ÚZEMNÍ PLÁN MĚSTA BRNA

Textová část Odůvodnění

Kapitola 19 Vyhodnocení připomínek

Svazek Pd1 *(bez osobních údajů)*

Ch-7

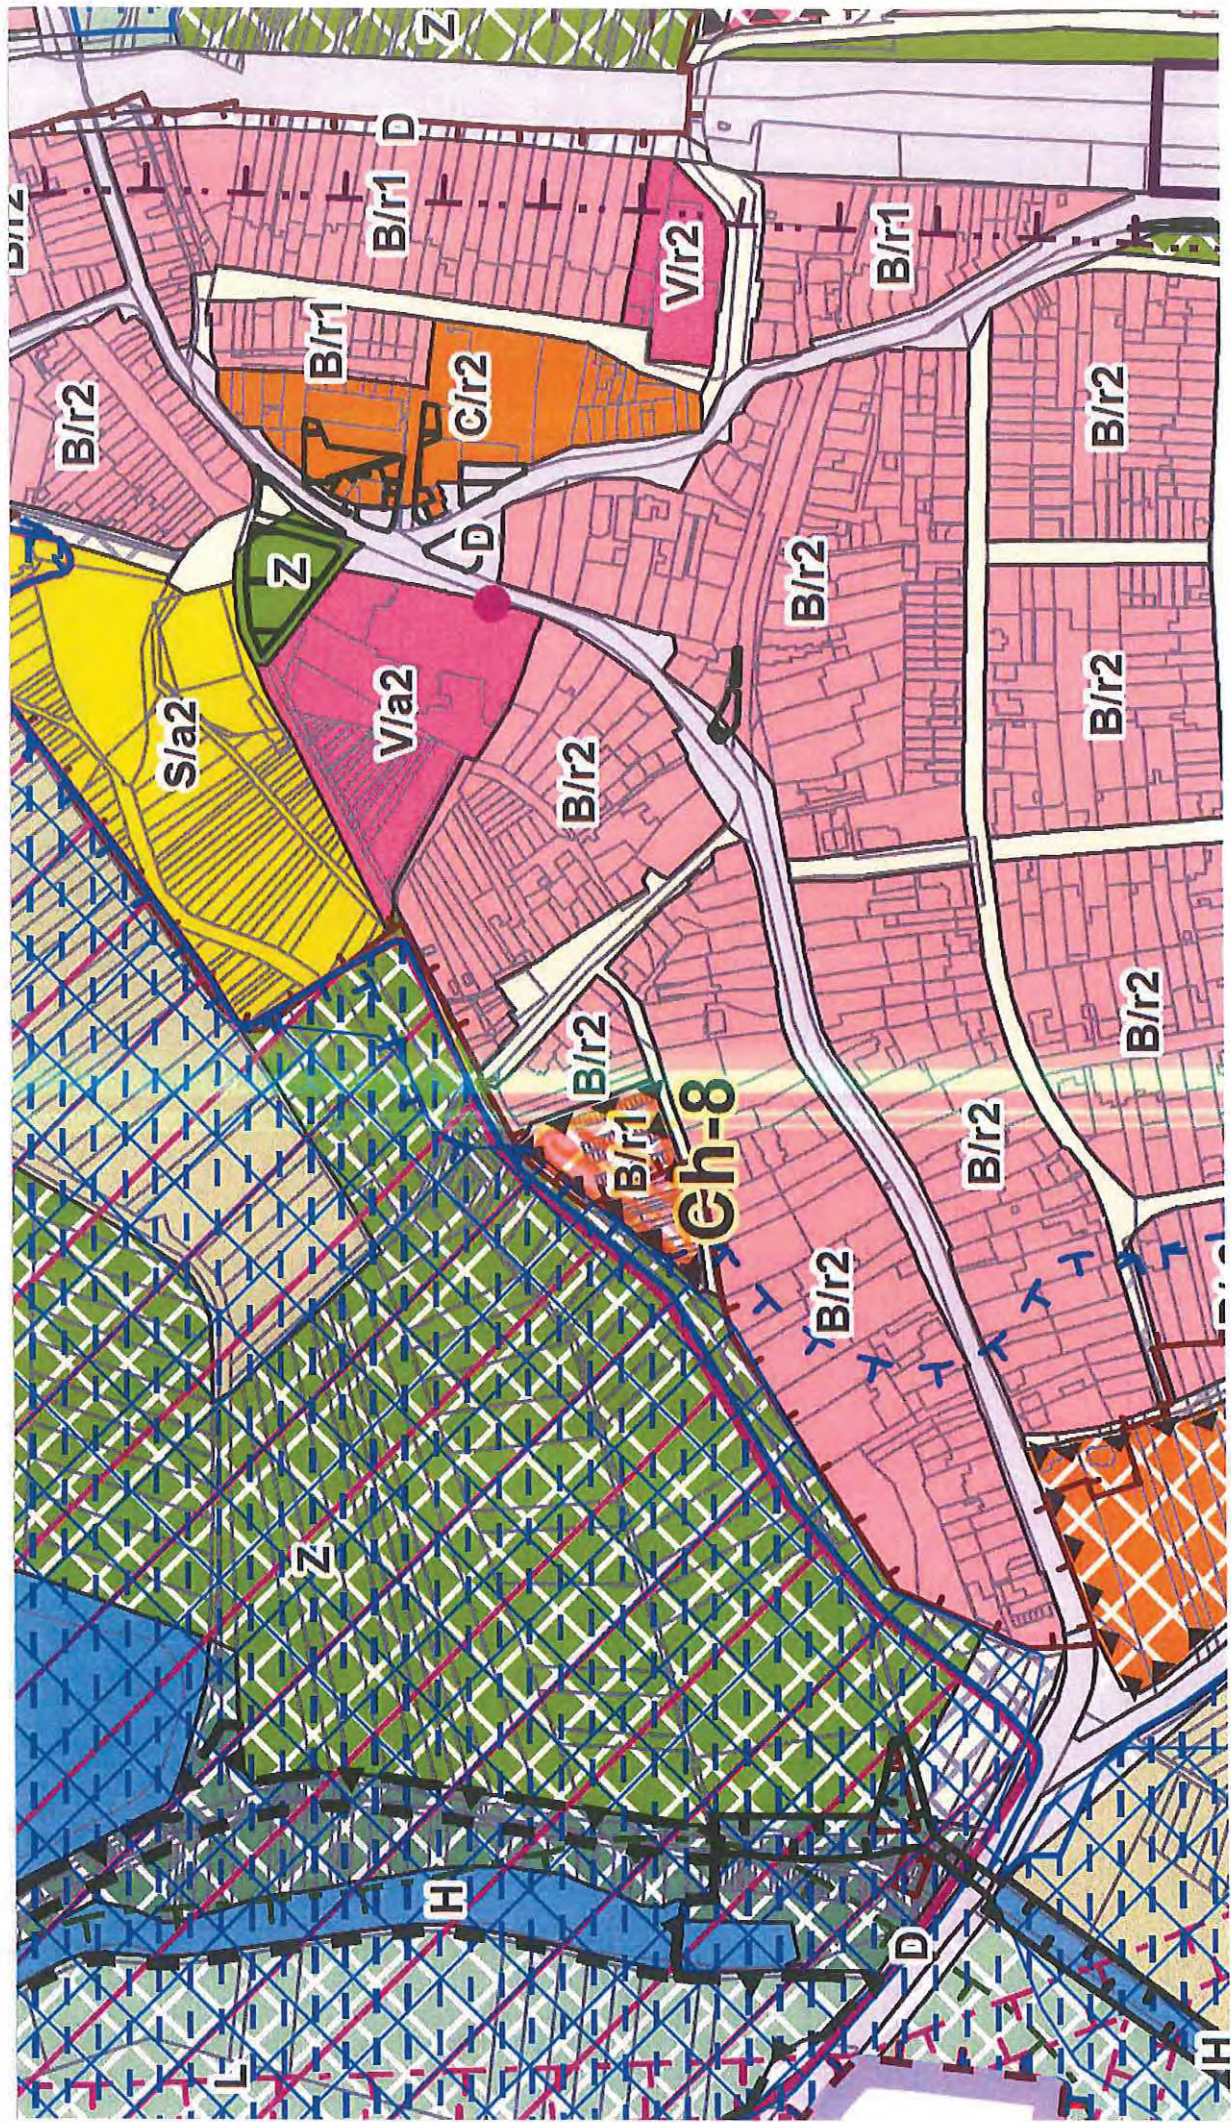
8**Přípomínka č. 7: Požadavek na změnu plochy bydlení v lokalitě Ch – 7 na plochu zahrádek I****8****Vymezení dotčeného území:**

Nesouhlasíme s vymezením návrhové plochy bydlení B/r2 v lokalitě Ch - 7 V Rejích (viz příloha „CH7“ těchto připomínek), z důvodu složitého geologického a hydrogeologického podloží a komplikovaného příjezdu do lokality. Navrhujeme v souladu s platným zněním ÚPmB vymežit tuto plochu jako plochu zahrádek I. S vymezením plochy sportu souhlasíme.

— PLOCHA ZAHRADEM I

Předmětné podání je ve svých požadavcích, a proto také svojí povahou, uplatněno mimo projednávaný rámec podstatných úprav, a tudíž je ve smyslu ust. § 53 odst. 2 zákona č. 183/2006 Sb., o územním plánování a stavebním řádu, ve znění pozdějších předpisů, vyhodnoceno tak, že se mu nevyhovuje.

Ch 8

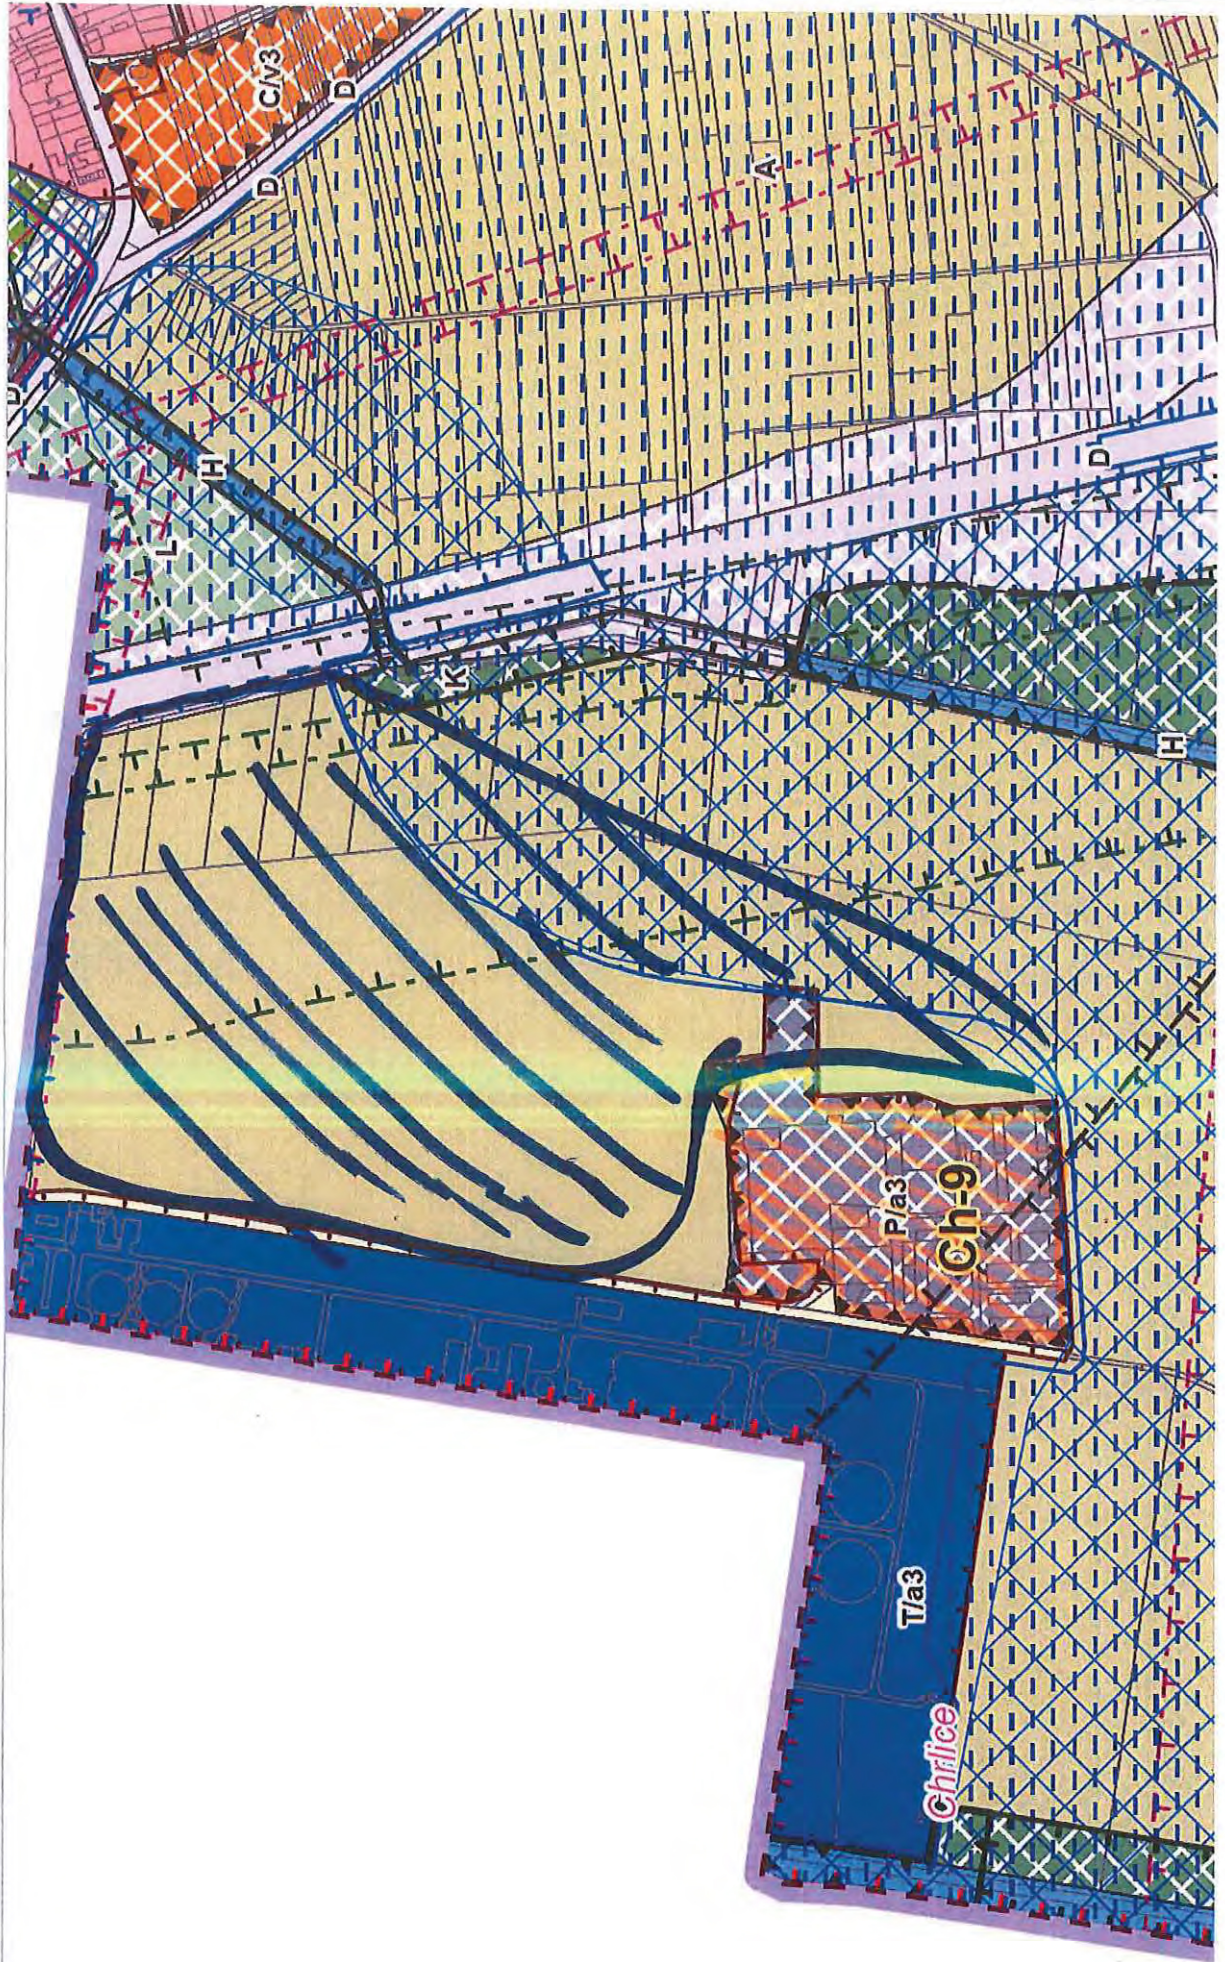
9**Přípomínka č. 8: Požadavek na změnu ploch bydlení v lokalitě Ch – 8 na plochy vhodné pro uzavřený garážový dvůr****9****Vymezení dotčeného území:**

Nesouhlasíme s vymezením návrhové plochy bydlení B/r1 v lokalitě Ch – 8 V Lázinkách (viz příloha „CH8“), z důvodu kolize s plánovaným protipovodňovým opatřením a vysokou hladinou stoleté vody Q100.

Navrženou plochu bydlení požadujeme označit jako plochu vhodnou pro uzavřený garážový dvůr - přípustným způsobem využití pro parkování v garážích.

— požadujeme vstupy regulativu pro GARÁŽE

čb-9

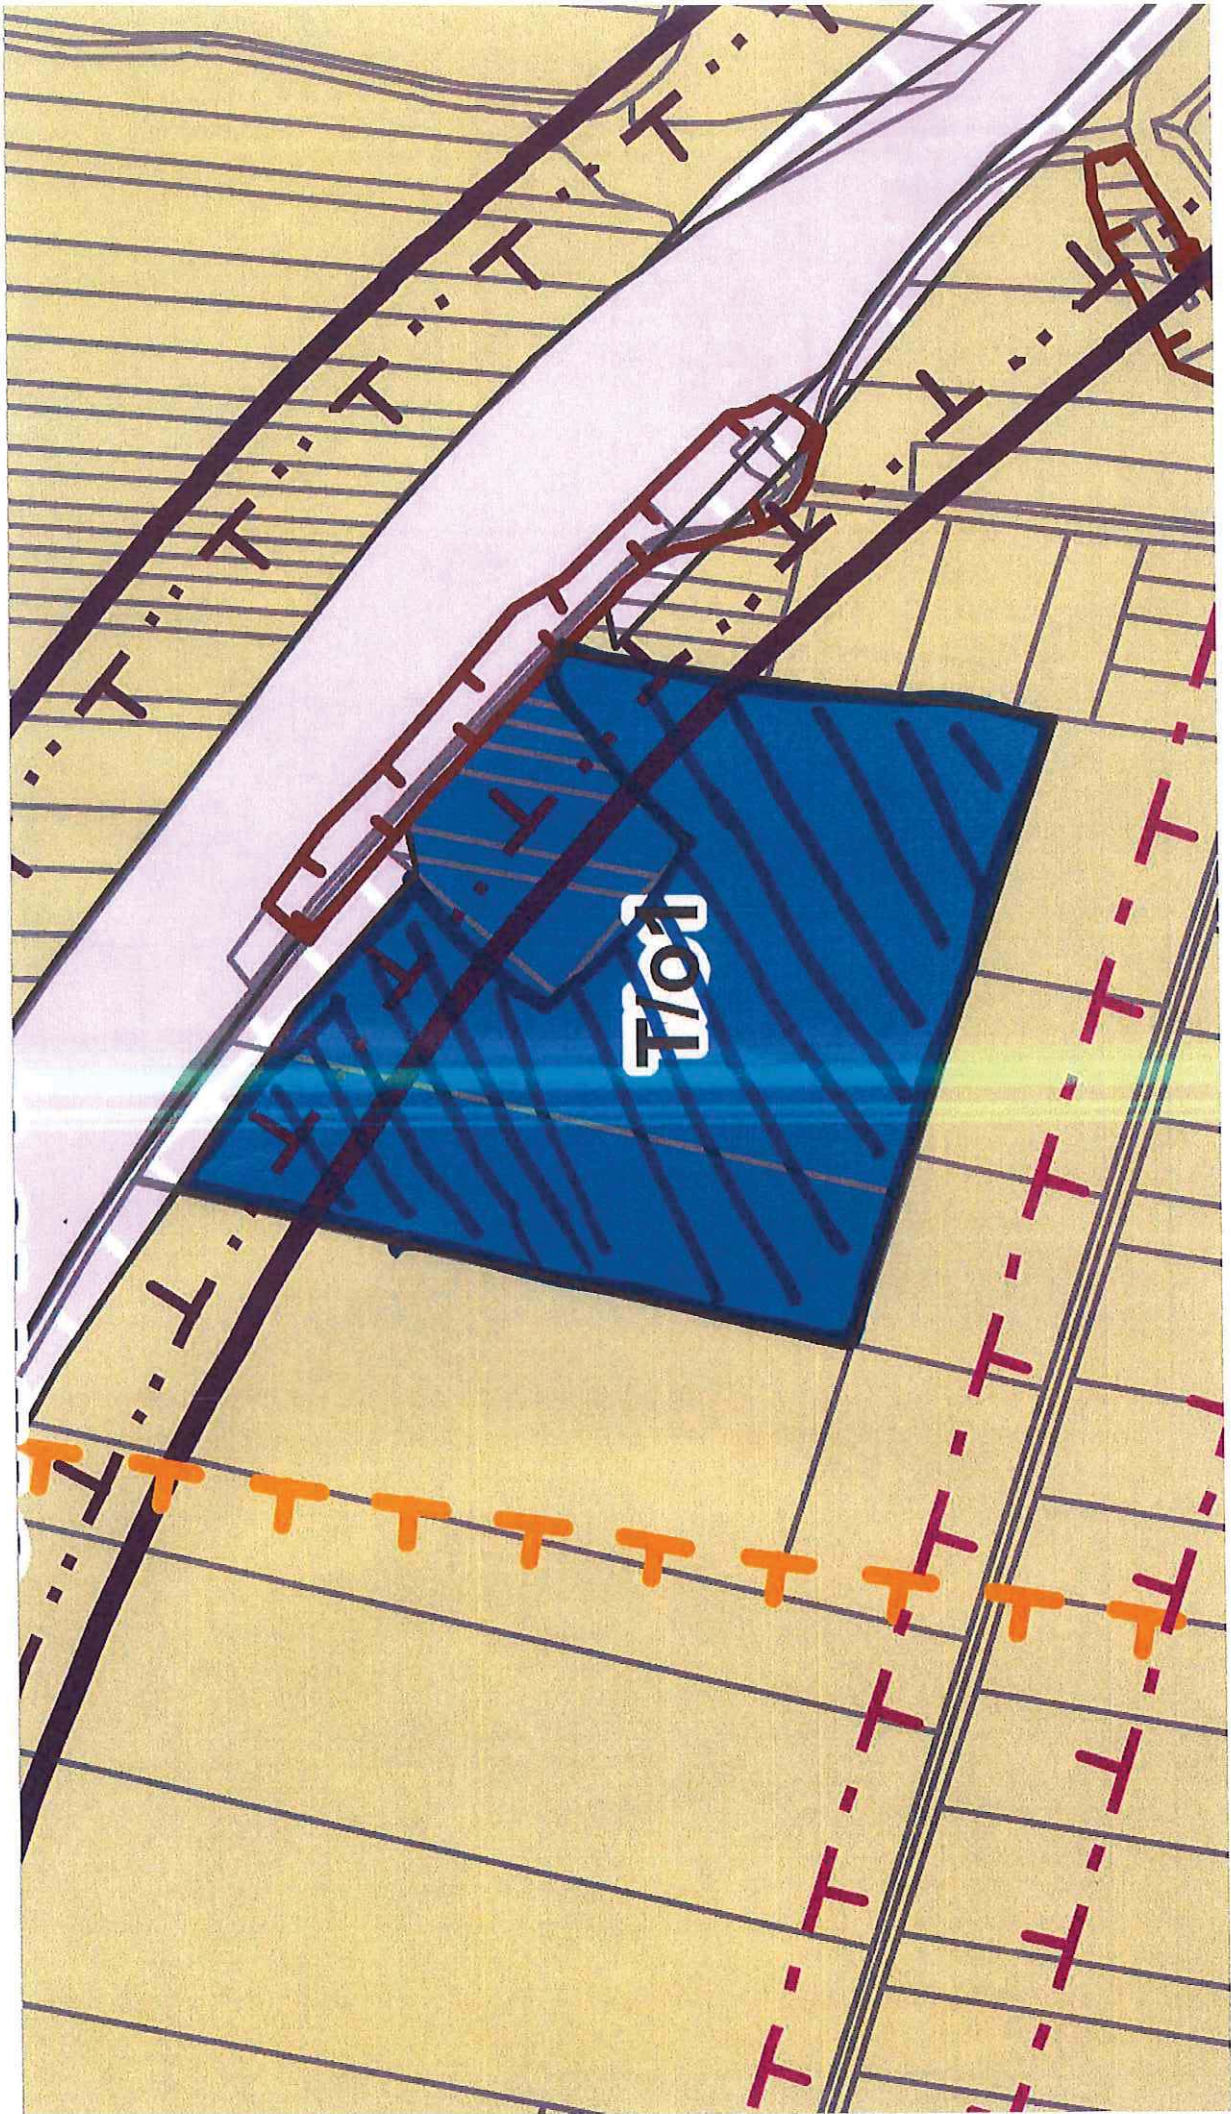
1**Přípomínka č. 9: Požadavek na snížení výškové úrovně zástavby v ploše výroby a skladování a na rozšíření retenčního prostoru v Lokalitě Ch – 9****1****0****Vymezení dotčeného území:**

Požaduje snížení výškové úrovně zástavby v návrhové ploše pro výrobu a skladování P/a3 v Lokalitě Ch - 9 U Jezu na úroveň 2 – výškové rozpětí 3 – 10m.

Z důvodu vysoké hladiny stoleté vody Q100 navrhujeme doplnit v řádku Karty lokality PPO podmínku „Lokalita je dotčena umístěním protipovodňového opatření. Využití části plochy umístěné v aktivní zóně záplavového území je podmíněno realizací protipovodňového opatření.“ Zároveň v lokalitě navrhujeme zvětšení plochy prostoru záplavového území dle přílohy „CH9“.

— ZVĚTŠENÍ PŮCHY ROZLIČNÝ A 100 PŮDAVEK P/a2

Příloha 1

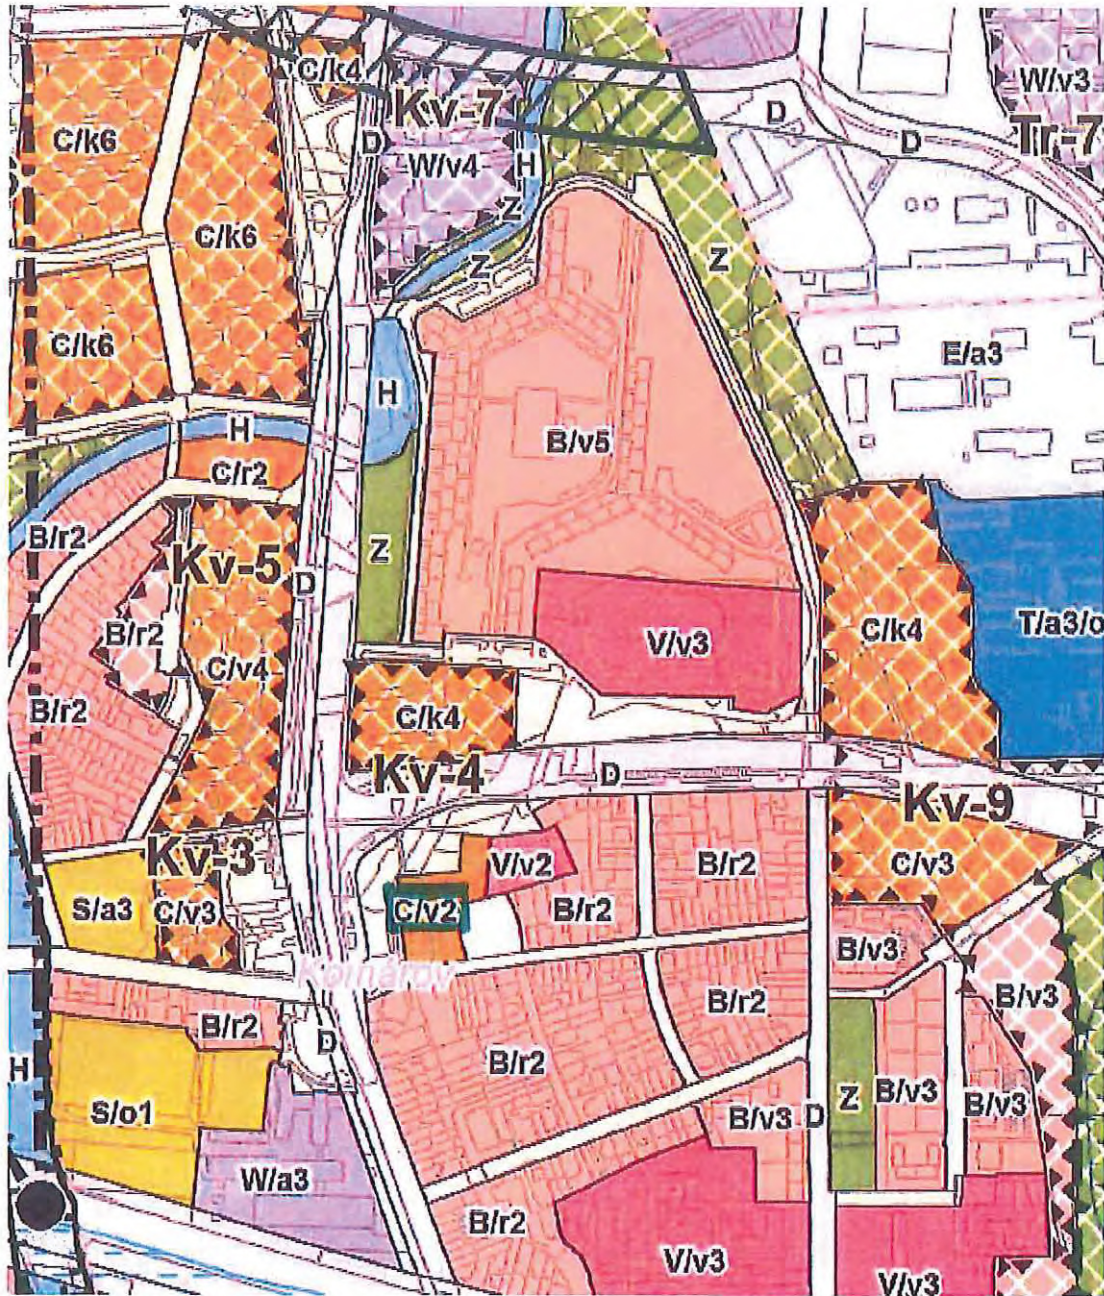
Plochu C/v2 vymezit pouze na stávající zastavěnou plochu s výškou 1.

Příloha 2

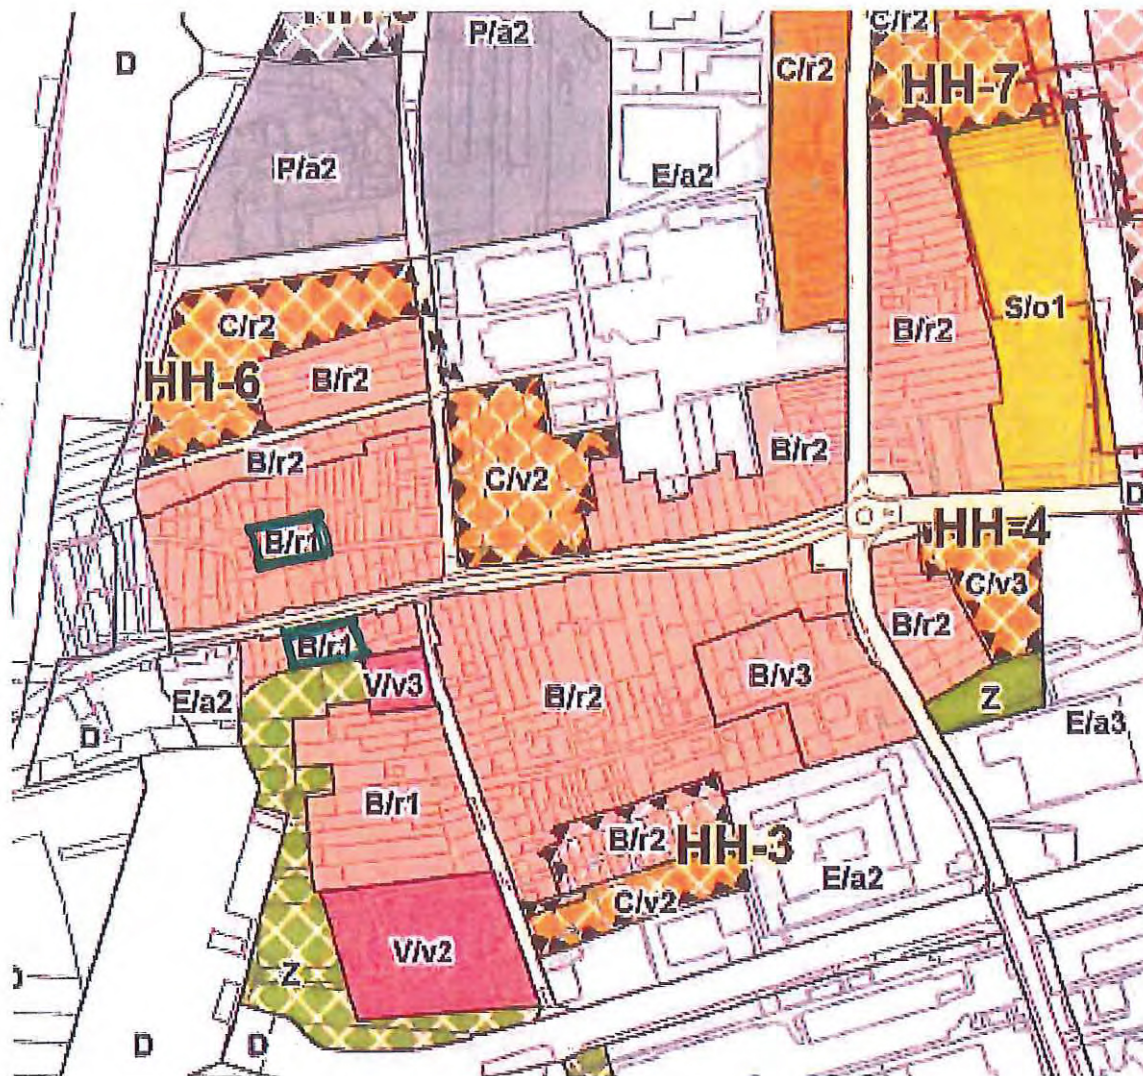
Plochy rezidenčního nízkopodlažního bydlení B/r1 na levé i pravé straně ulice Sokolova požadujeme zvýšit na B/r2.
